島根原子力発電所 2 号機  
後段規制（設計及び工事の計画認可と  
保安規定変更認可）の審査に関する  
取りまとめ（案）

2024年9月

鳥取県原子力安全顧問会議

図7 横置円筒形容器の例

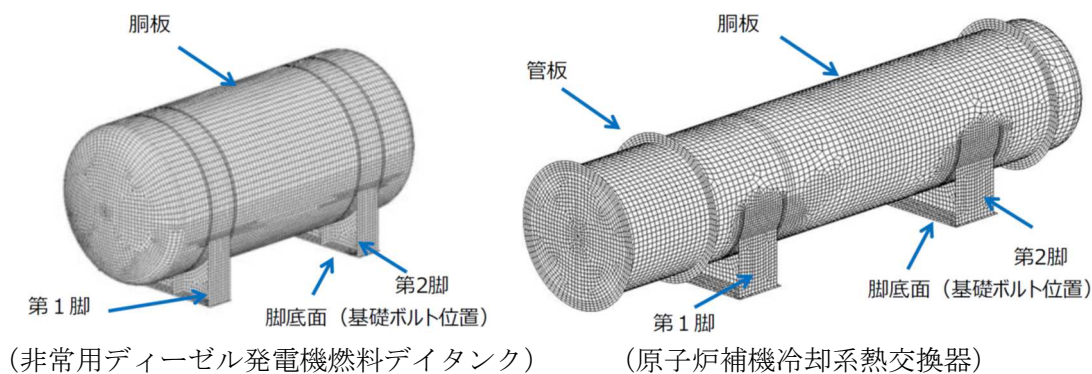
基準地震動が大きくなり、図7に例示する横置円筒形容器（非常用ディーゼル発電設備ディーゼル燃料デイトンク、原子炉補機冷却系熱交換器等）の耐震性評価もやり直す必要があるが、原子炉設置変更許可の審査で中国電力は、FEMモデルを用いて精緻に計算すると説明していた。しかし、設計及び工事の計画の認可の審査で、新規規制基準施行前の既工認と同じJEAG4601の算定式で評価し、もし許容応力を超える結果となった場合には耐震補強工事をする方針に変更すると説明した。

原子力規制委員会は、横置円筒形容器の耐震性評価に既工認と同じ手法を採用し、必要に応じて耐震補強工事をする方針に変更することを了承した。

図14 メカニカルスナッパの構造

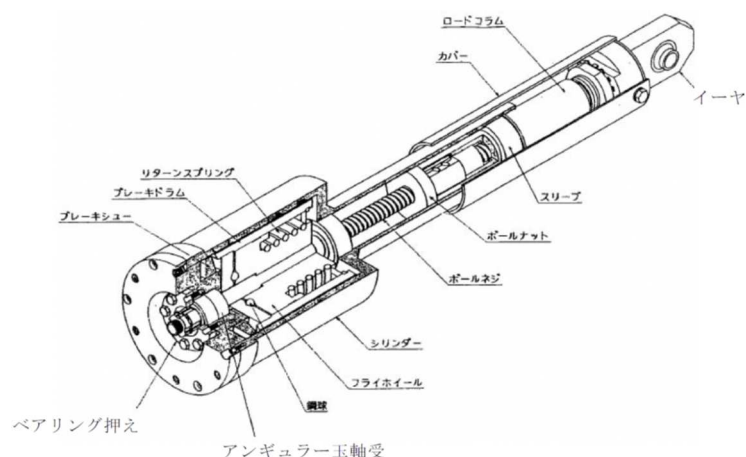
基準地震動が大きくなったため、高温配管等の耐震用支持装置であるメカニカルスナッパ、オイルスナッパ及びロッドストレイントの一部で、従来の評価基準値（荷重の許容値）を満足しなくなった。しかし、従来の評価基準値は、J E A G<sup>※3</sup>に規定されている許容限界よりもかなり余裕をもって設定しているため、中国電力は、J E A Gの許容限界を満足しつつ、耐力試験によって確認した限界耐力値を踏まえて地震時荷重をクリアする評価基準値を新しく作り、その評価基準値を満足していれば耐震性が確保されるとする方針に変更すると説明した。

原子力規制委員会は、新しく評価基準値を作って耐震用支持装置の耐震評価を行う方針を了承した。

図15 復水器水室出入口弁の設置位置概要

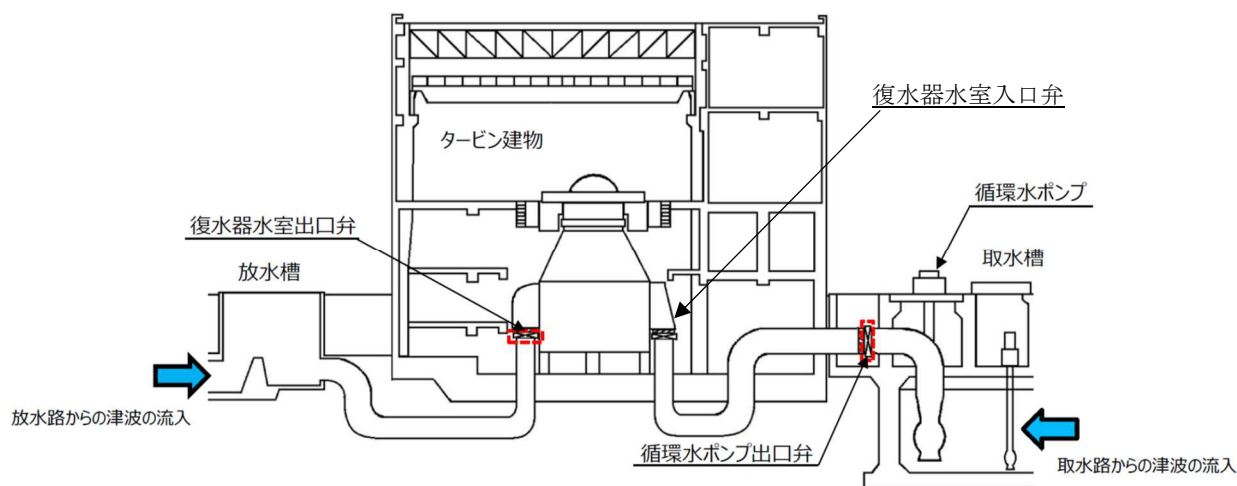
タービン建物への津波流入防止や地震による溢水量低減のため、図15に示す復水器水室出入口弁を閉止する必要があるが、地震による復水器本体の移動（ずれ）による接触や復水器水室<sup>\*4</sup>の落下により、水室出入口弁に影響を及ぼすおそれがあるため、念のために評価を行った。

評価の結果、中国電力は復水器本体の移動（ずれ）が許容変位量以下であり、復水器水室の落下もないため、復水器水室出入口弁に地震による影響がないことを確認した。

原子力規制委員会は、復水器水室出入口弁に地震による影響がないとの中国電力の説明を了承した。

図19 防波壁に設置する漂流物対策工（厚さ0.5m程度の鉄筋コンクリート版）

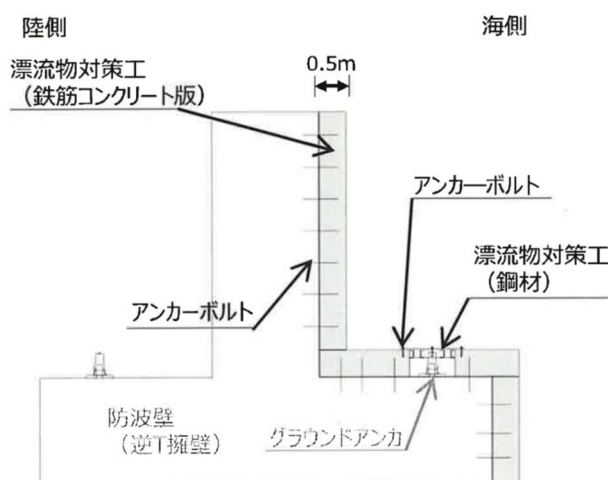
また、原子炉設置変更許可の審査で、設計及び工事の計画の認可の審査で詳細を説明すると申し送りをした漂流物対策工の実設計について、防波壁に厚さ50cmの鉄筋コンクリート版、鋼材、防波壁通路防波扉に格子状の鋼鉄製扉を設置することを中国電力は説明し、地震時の慣性力により防波壁から漂流物対策工が分離しないこと、想定した津波漂流物衝突荷重によって漂流物対策工が破壊されないことを計算によって確認した。

原子力規制委員会は、中国電力が算出した漂流物衝突荷重とそれに耐える漂流物対策工の実設計について了承した。

図25 津波漂流物対策工

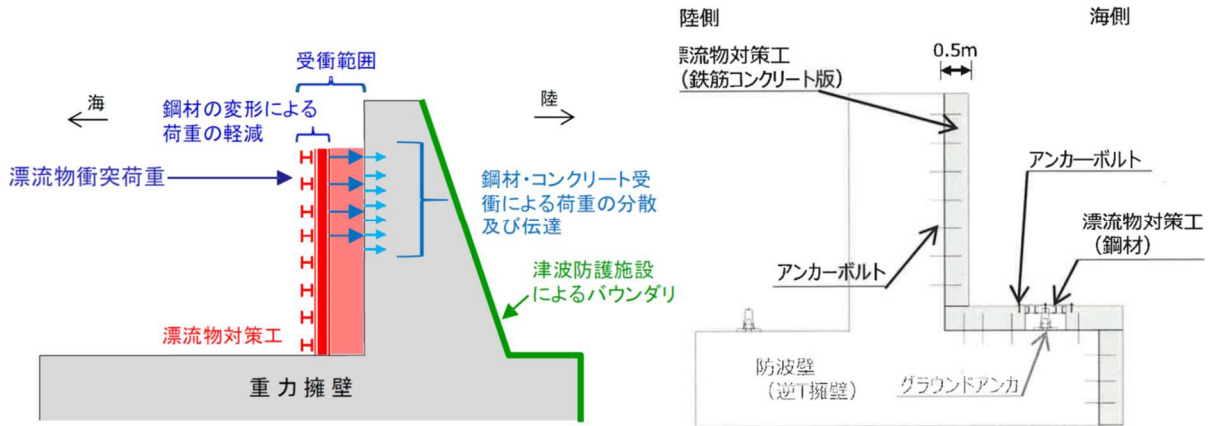
- 原子炉設置変更許可の審査では、コンクリート版による荷重の分散に加えて、鋼材の変

形による荷重の軽減を考慮して、図25の左に示すような防波壁の前面にコンクリート版を設置し、さらに鋼材を貼り付けことを検討していた。しかし、漂流物の衝突荷重が概ね確定したことを踏まえて津波防護施設の評価を実施したところ、図25の右に示すような厚さ50cmの鉄筋コンクリート版のみで荷重に耐え得ることを確認したことから、現在の設計に変更したことを確認した。

図4-9 オペフロ以外の下層階へ水素が流れる可能性をなくす対策のイメージ

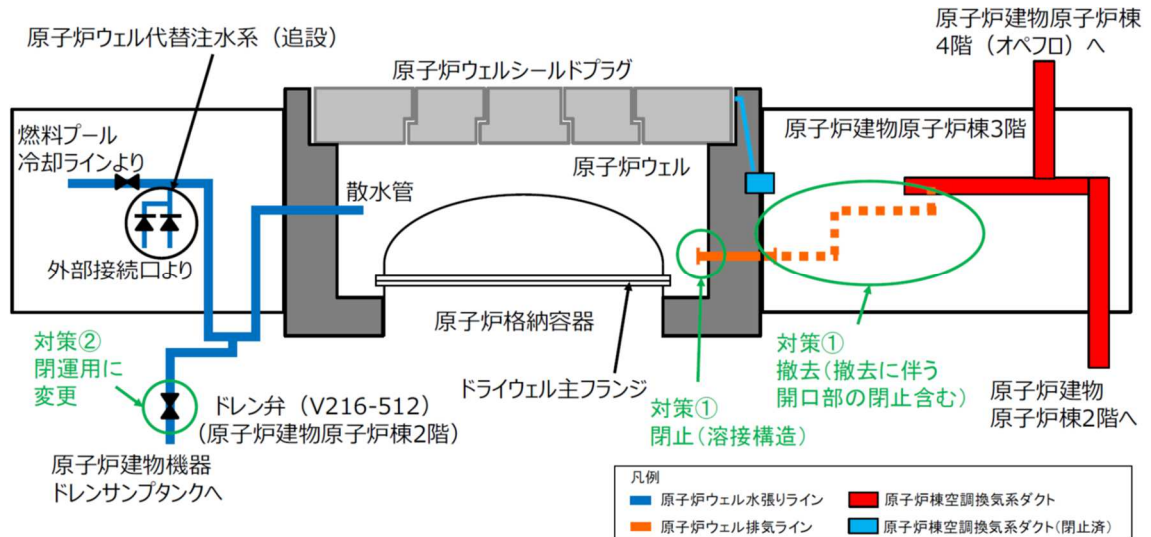
原子炉設置変更許可の審査において、原子炉ウェル排気ラインを介してオペフロ以外の下層階（原子炉建物3階以下）に水素が漏えいする可能性が指摘されたため、中国電力は水素漏えいの可能性について評価し、ほとんど影響がないと説明して了承を得た。しかし、念のためにオペフロ以外に水素が流入する可能性をなくすため、以下のどちらかの対策を行うと説明し、設計及び工事の計画の審査において、どちらを選択するかについて決めるとしていた。

- 原子炉ウェル排気ラインを使わないように閉止する。
- 原子炉ウェル排気ラインの隔離弁をフェイルクローズの空気作動弁に変更する。

設計及び工事の計画の認可の審査で中国電力は、原子炉ウェル排気ラインを閉止し、加えて原子炉ウェル水張りラインのドレン弁を閉運用すると説明し、これらの対策による悪影響がないことを確認した。

原子力規制委員会は、中国電力の下層階への水素漏えい対策について異論なく了承した。

図50 ドライウェル水位計の配置図

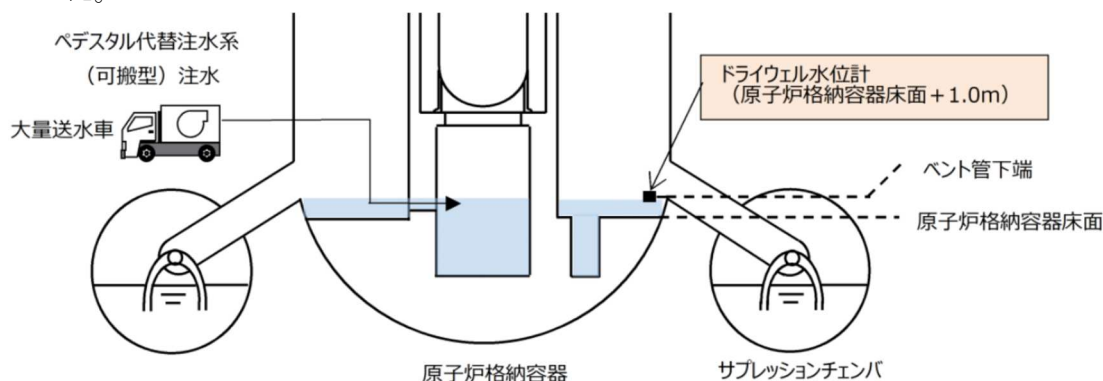
設計及び工事の計画で、コリウムシールドに関する論点はなかったが、ペDESTALへの注水停止の判断に使うドライウェル水位計の設置高さが論点となった。原子炉設置変更許可の審査でドライウェル水位計の設置高さを1 mと説明していたが、改めて確認したところ、1 mに水位計を設置すると注水した水がサプレッション・チェンバへ流れて込んで検知できず、注水停止の判断に支障を来すことが判明したため、0.9 mと変更す

ることとし、この変更による悪影響がないことを確認した。

原子力規制委員会はドライウェル水位計の設置高さの変更について、異論なく了承した。

図 5 1 放射性物質吸着材の設置場所の変更前後

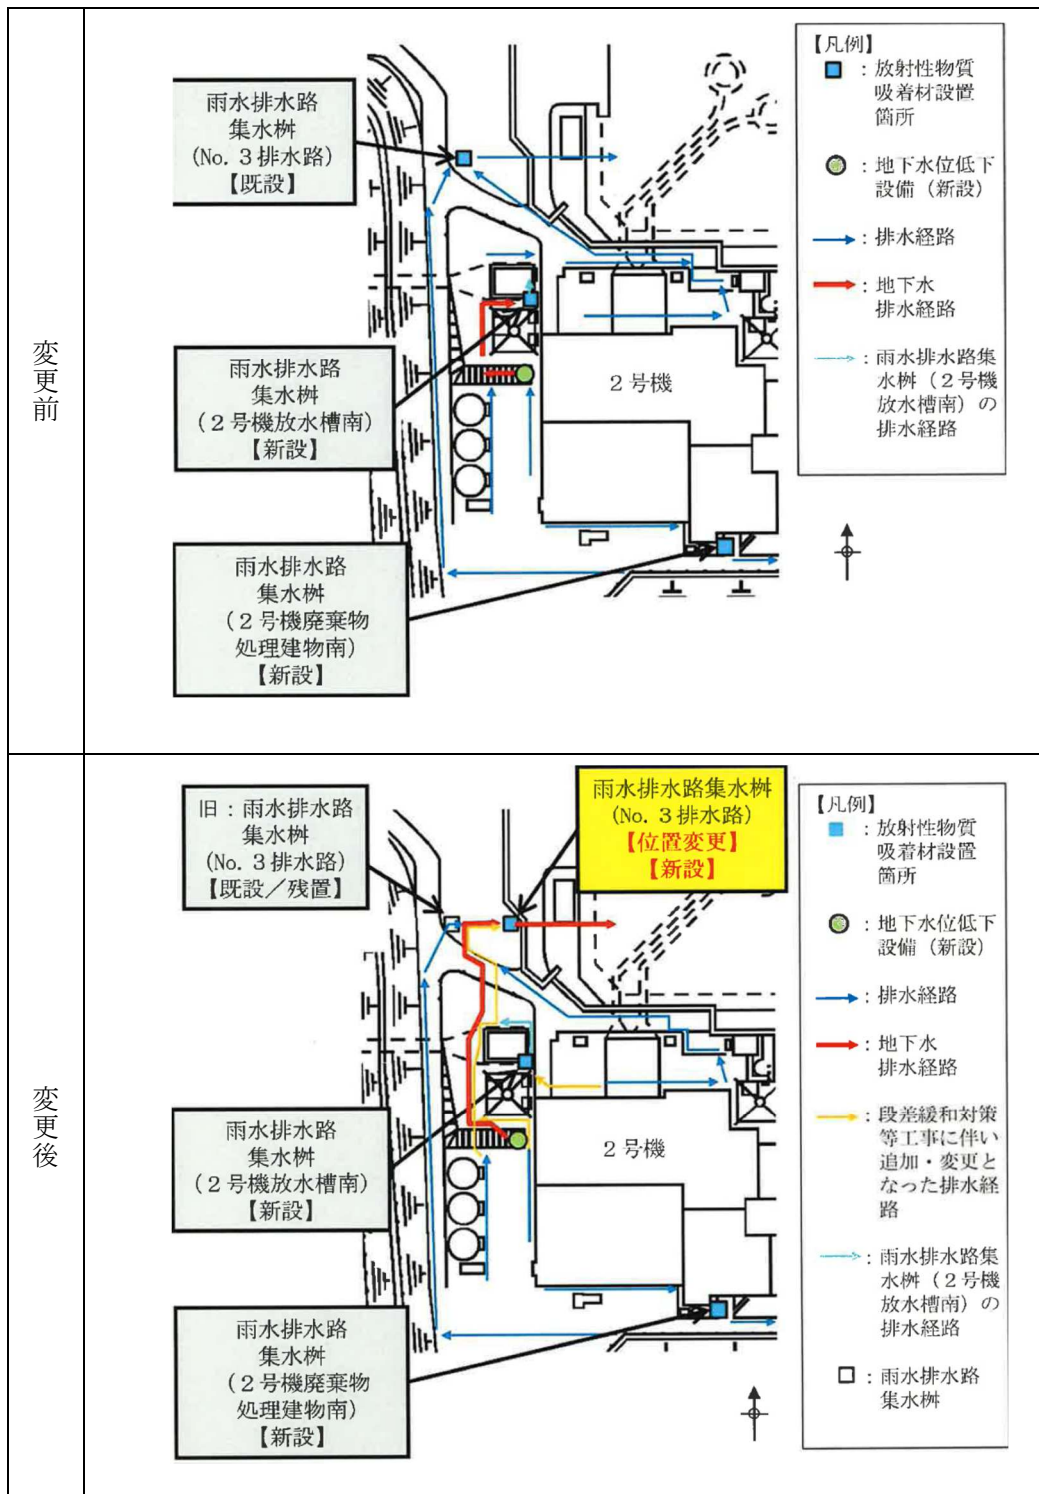
設計及び工事の計画において、シルトフェンスに関する論点はなかったが、放射性物質吸着材であるゼオライトの設置場所の変更が論点となった。原子炉設置変更許可の審査で中国電力は、ゼオライトを雨水排水路集水柵（No.3排水路）、雨水排水路集水柵（2号機放水槽南）及び雨水排水路集水柵（2号機廃棄物処理建物南）の3箇所に設置すると説明していたが、より下流側に新しく雨水排水路集水柵（No.3排水路）を作ることを決めたため、ゼオライトの設置場所も変更することにした。中国電力は設置場所が変更されてもゼオライトの設置の作業時間が変わらないことを確認した。

原子力規制委員会は、ゼオライトの設置位置変更について、異論なく了承した。

図 5 3 第 4 保管エリアにおける可搬型設備の配置

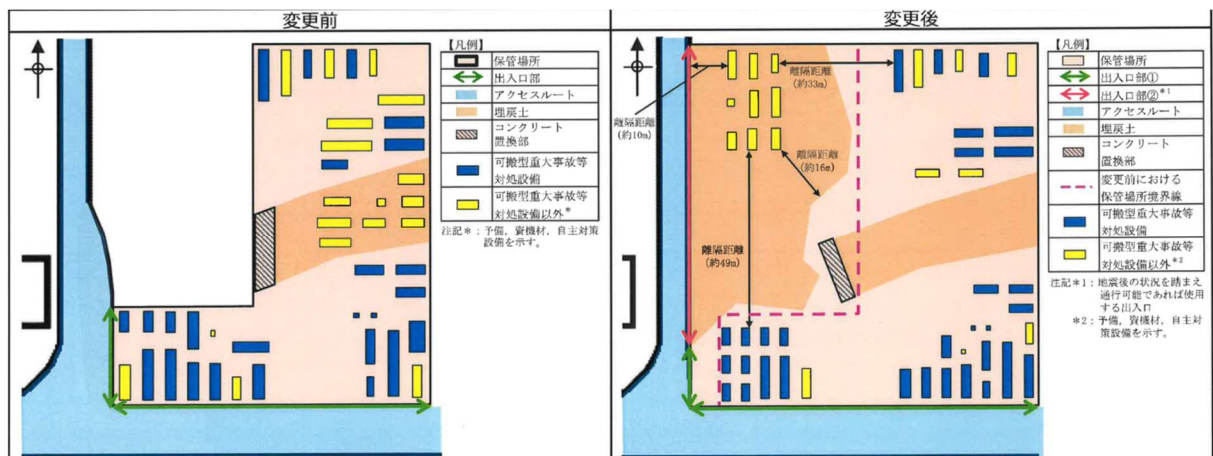
中国電力は可搬型重大事故対処設備の設置場所として、第 1 から第 4 までの保管エリアを確保している。原子炉設置変更許可の審査において、第 4 保管エリアの岩盤には可搬型重大事故対処設備、埋戻土の上には自主対策設備や予備設備を配置すると説明していた。しかし、埋戻土の上に配置した予備設備等が可搬型重大事故対処設備に近接していることから、離隔距離を確保するために第 4 保管エリアを拡張し、拡張したところに自主対策設備を配置する方針に変更した。中国電力は第 4 保管エリアの拡張によって重大事故対応の作業に影響がないことを確認し、説明した。

原子力規制委員会は異論なく了承した。

図54 非常用ガス処理系の系統概要図

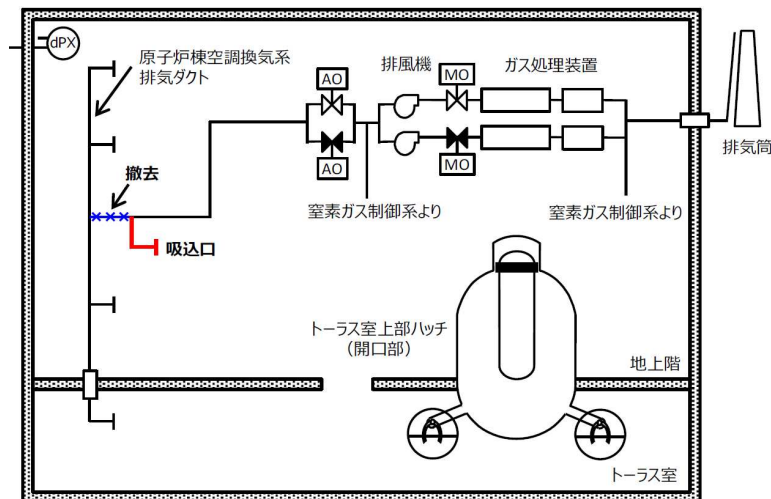
重大事故時に100℃以上となる可能性のあるトラス室の空気が設計温度66℃の非常用ガス処理系に直接流れ込まないように、図51のとおり非常用ガス処理系を原子炉棟空調換気系排気ダクトと切り離し、別途、吸込口を原子炉建物2階の天井付近に設ける工事を行うため、非常用ガス処理系の機能への影響の有無が論点となった。

中国電力は、原子炉建物原子炉棟内の空気を吸い込む面積が小さくなるが、空気を吸い込むには十分な面積が確保されているため、原子炉建物原子炉棟内の負圧維持機能に影響はないことを説明した。また、フィルタや排風機等の系統構成に変更はないため、放射性物質の除去機能にも影響がないことを説明した。

原子力規制委員会は、開口部の確実な開放の担保について質問し、手順書で確認する運用になっているとの中国電力の回答を了解した。

図 5 5 他社 B W R と島根 2 号機における原子炉隔離時冷却系及び残留熱除去系（停止時冷却モード）の稼働範囲の違い

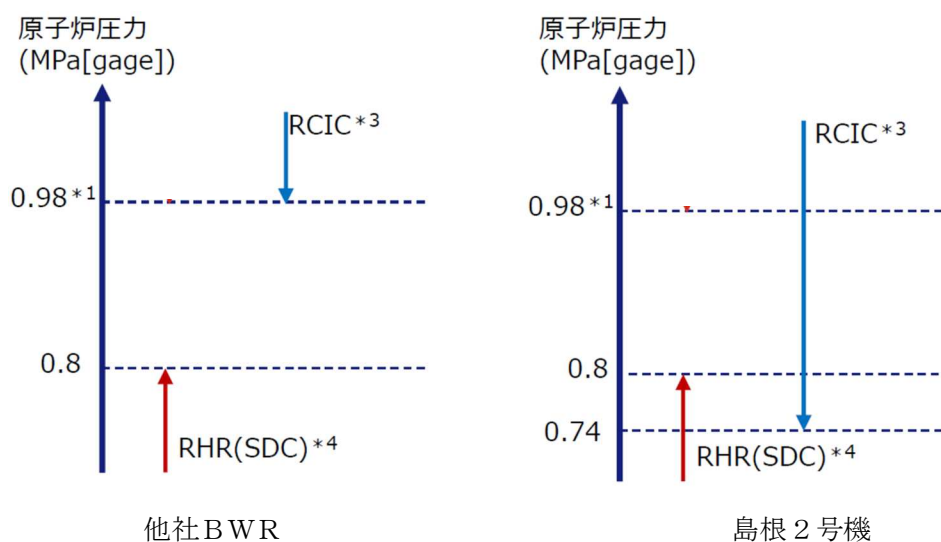
島根 2 号機では原子炉隔離時冷却系と残留熱除去系の稼働範囲にギャップがないように原子炉隔離時冷却系の稼働範囲の下限圧力が 0.7 4 MP a となっており、ポンプのサーベイランスも 0.7 4 MP a を下限として試験をすることになっている。これは他の B W R と比較して低い圧力であり、低い圧力の主蒸気を使うためには手動操作が必要となり運転員の負担が大きいこと、また、低い圧力で主蒸気を取り出すと原子炉圧力が変動するリスクがあることが懸念されたので、中国電力は所内蒸気でサーベイランスをすると説明していた。

る点がメリットであるため、原子力規制委員会は審査会合で、主蒸気を使うよう指摘した。

指摘を受けて中国電力は、改めて0.74MPaの主蒸気を原子炉隔離時冷却系ポンプのサーベイランスに使うことによる原子炉圧力の変動を評価したところ、その変動リスクが小さいことが確認されたので、主蒸気を使う方針に転換した。

図56-a 今回の運転停止中の残留熱代替除去系のサーベイランス (サブプレッション・プールを水源としてテストを行う)

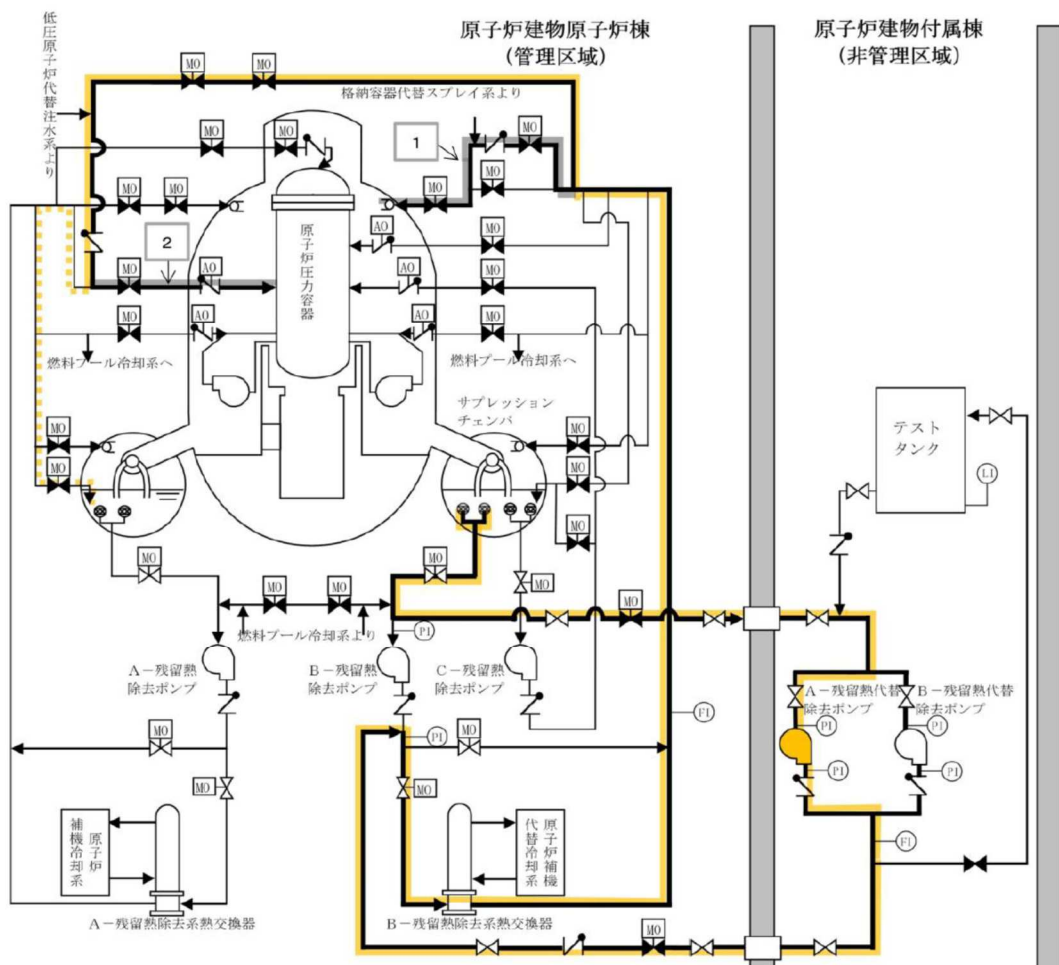
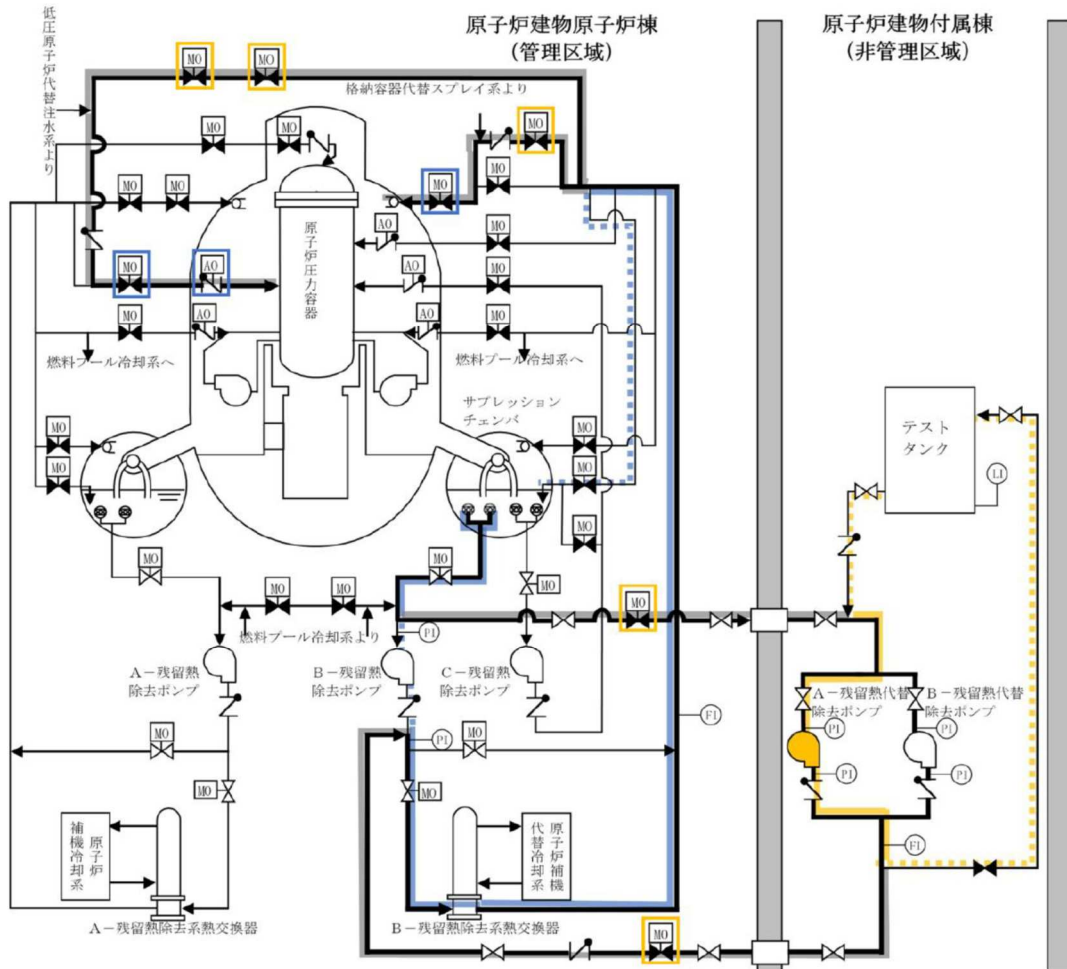
しかし、原子力規制委員会は審査会合で、実環境での試験となるようにサブプレッション・プールを水源とするよう指摘した。

指摘を受けて中国電力は、今回の運転停止中のサーベイランスに限り、水を入れ替えて可能な限り放射性物質を取り除いた上でサブプレッション・プールを水源としてテストを行う方針に転換した。ただし、運転中のサーベイランスについては、サブプレッション・プールの水を水源にすると放射性物質で汚染されてしまうため、当初の説明どおりテストタンクを水源としてサーベイランスを行う。

図 6 1 特重非公開ガイドの誤廃棄と報告遅れを踏まえた組織の見直し

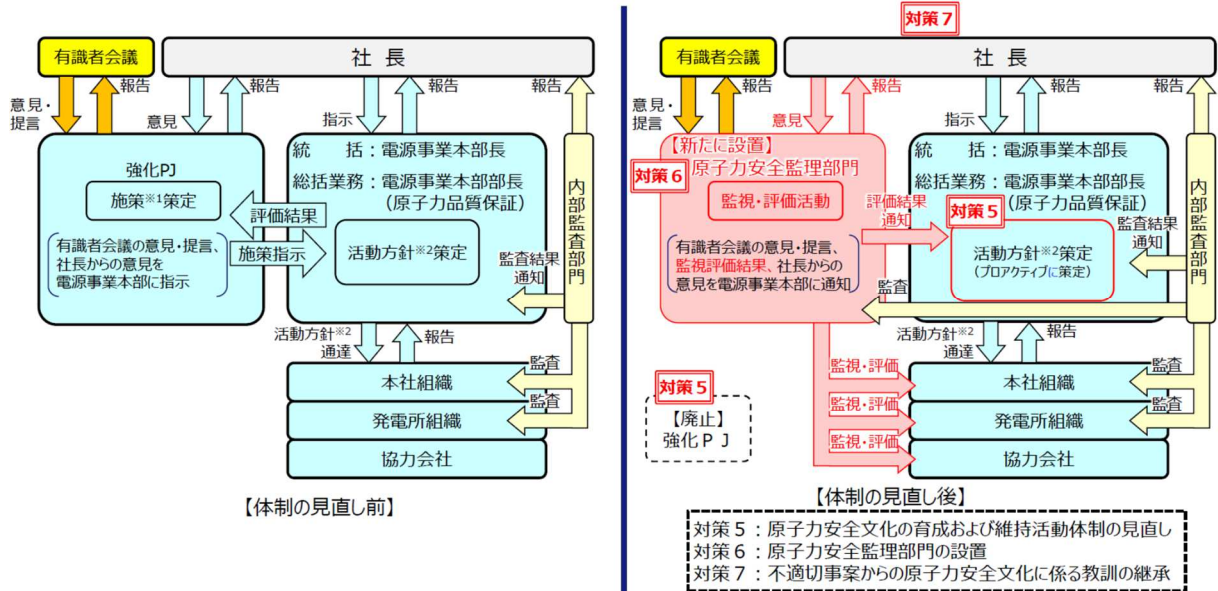
### b 審査結果（原子力規制委員会の指摘と中国電力の対応）

これらの中国電力の説明及び「原子力安全監理」を電源事業本部から独立させる方針について、保安規定審査基準を満足していると判断した。
